ETAT DES LIEUX

Nature de l'ouvrage : Système de couverture (Tuiles mécaniques)

Rapport d'expertise n° 2012/ 08/001/A

Adresse du bien concerné : 1 bis rue de PARIS
LA FERTE GAUCHER

DTU 40.21, Article 4.4.2.1.2

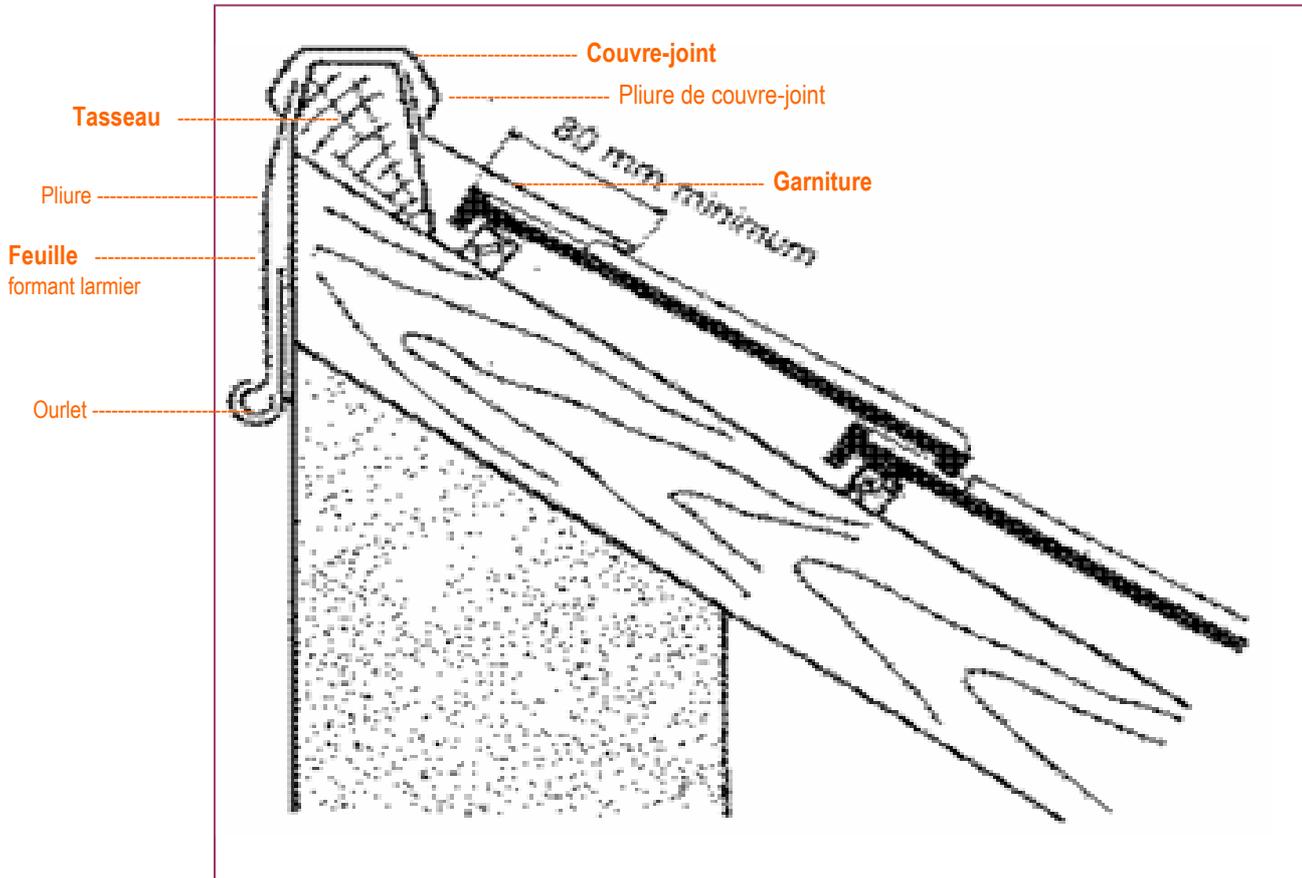
A - Bandeau de rive visible depuis le fond de MR. LEVOISIN / Non-conformité au DTU 40.21, Article 4.4.2.1.2 : En cas d'étanchéisation par garniture métallique, le recours à une feuille simple est clairement spécifié au DTU, cette dernière étant munie d'un ourlet formant goutte d'eau en partie basse et fixée à un tasseau de manière à permettre la dilution (**Photo 1 et voir dessin page 4**).

B - Rive de tête sans dépassement – Partie haute / Non-conformité au DTU 40.21, Article 4.4.2.1.2 : En cas de recours à une garniture métallique, l'usage d'un tasseau (Pièce de bois trapézoïdale) pour cette partie de l'ouvrage est clairement spécifié au DTU, ainsi que, afin d'assurer la continuité de l'étanchéité, le recours à un couvre-joint couvrant le tasseau et le raccord de la feuille de zinc de garniture avec ce même couvre-joint par un relief (**Photo 2 et voir dessin page 4**).

Etat actuel – Dispositif assurant l'étanchéité d'une toiture en tuiles mécaniques au droit de la rive de tête (Partie visible depuis le fond de Mr. LEVOISIN).

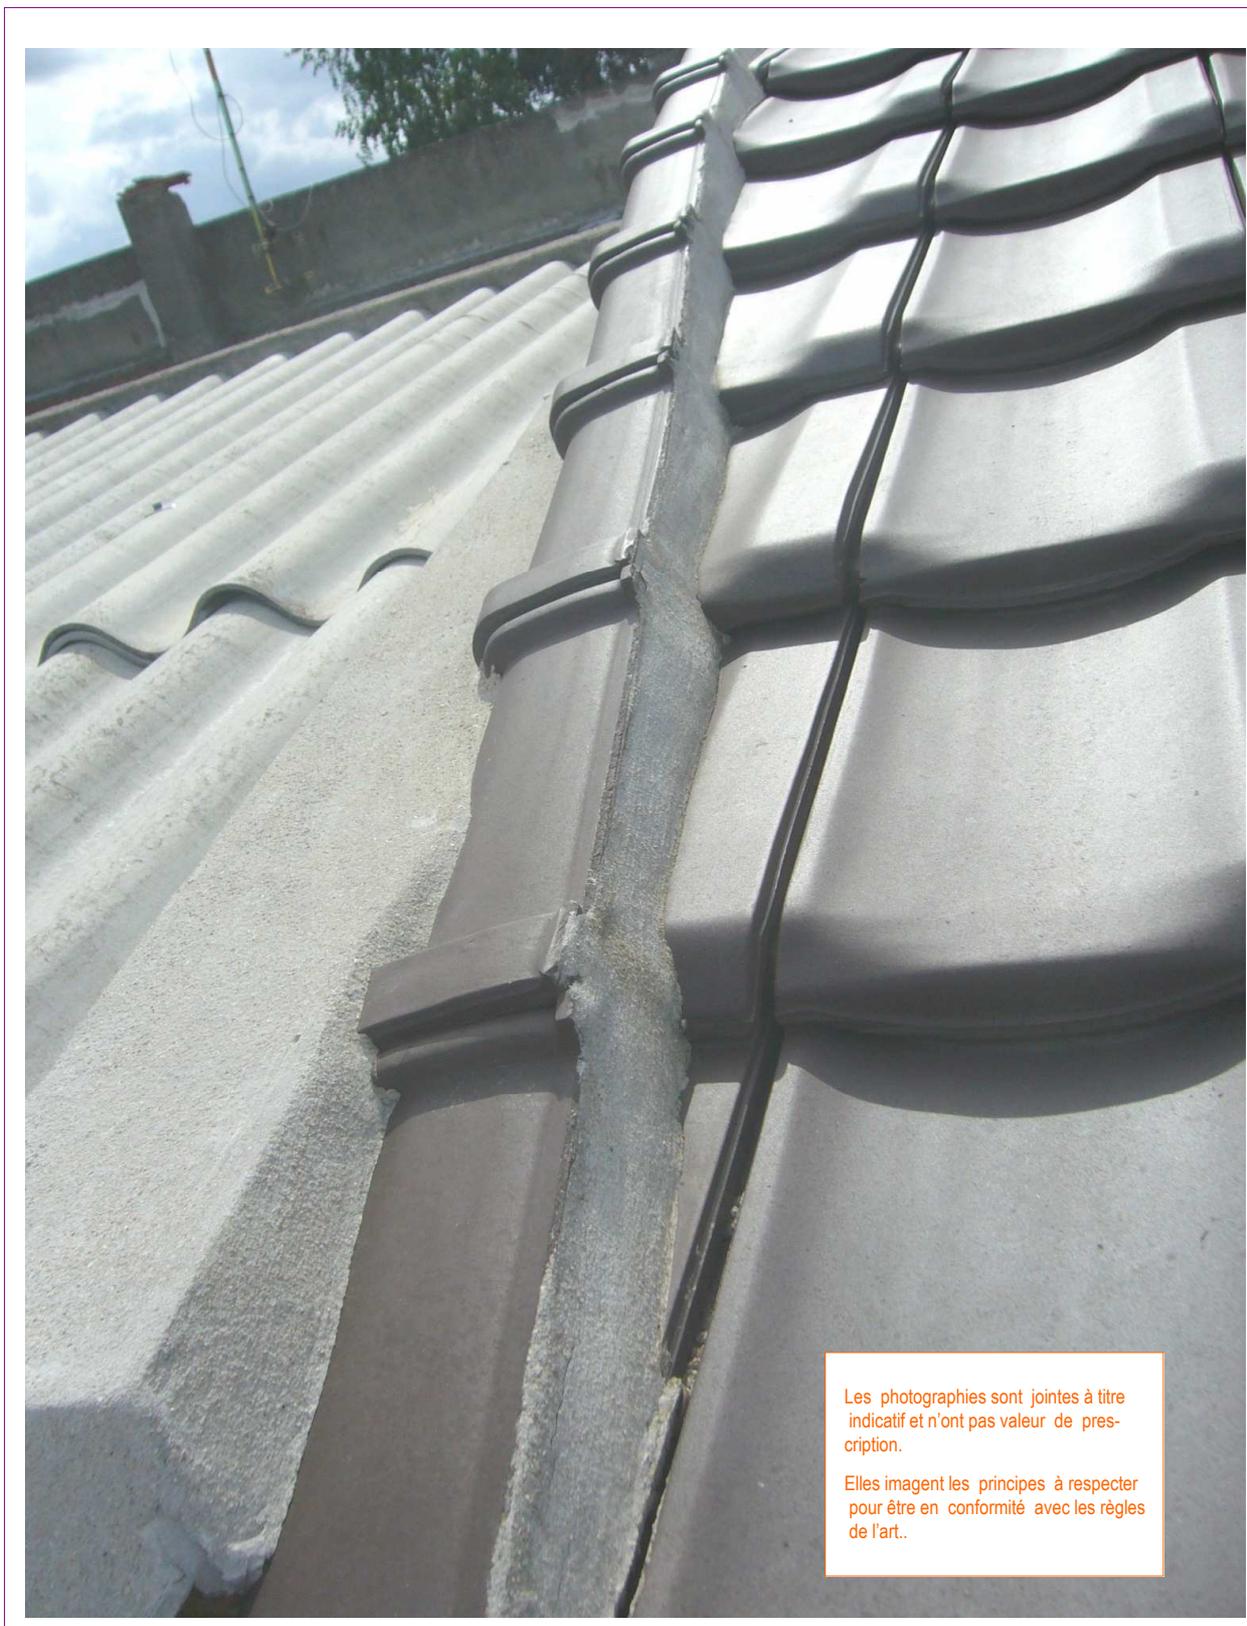
Fixation fantaisiste de la feuille de bandeau: Cette dernière devrait être fixée dans sa partie haute à un tasseau sous la retombée d'un couvre-joint (Voir dessin page précédente). Ici les ondulations sont très certainement dues à un bridage en raison d'un clouage sans précaution.

Absence de couvre-joint (Pose inadaptée): On remarque l'absence de relief du visiblement à l'absence de tasseau et les ondulations de la feuille supérieure dues à l'absence de pliure.

Rive latérale – Etat actuel

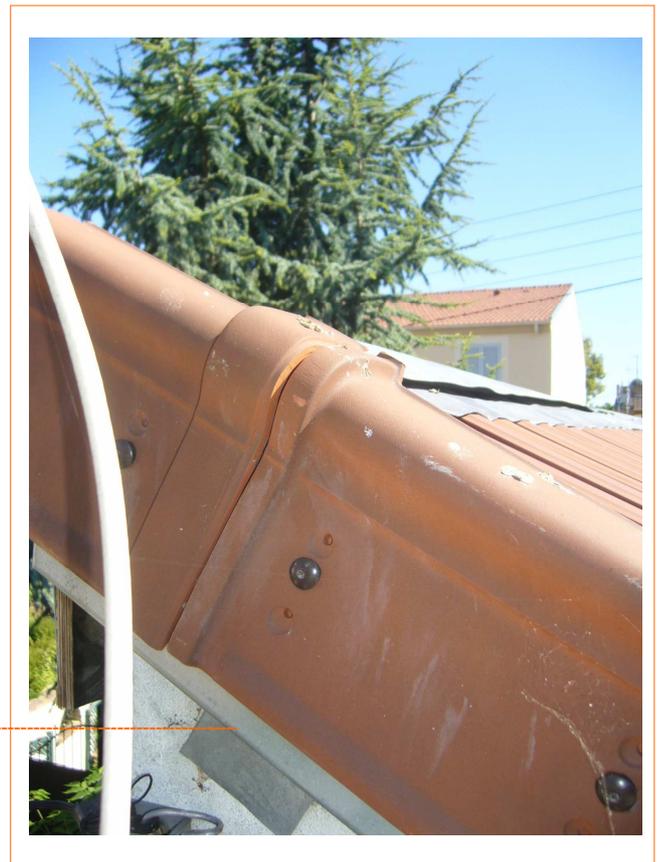
Absence de solin maçonné : En lieu et place du solin maçonné il a été fait usage ici d'un film bitumineux non auto-protégé, muni d'un noquet (partie en zinc en débord) inversé ne correspondant pas aux accessoires usuellement utilisés dans le cas des couvertures en tuile.
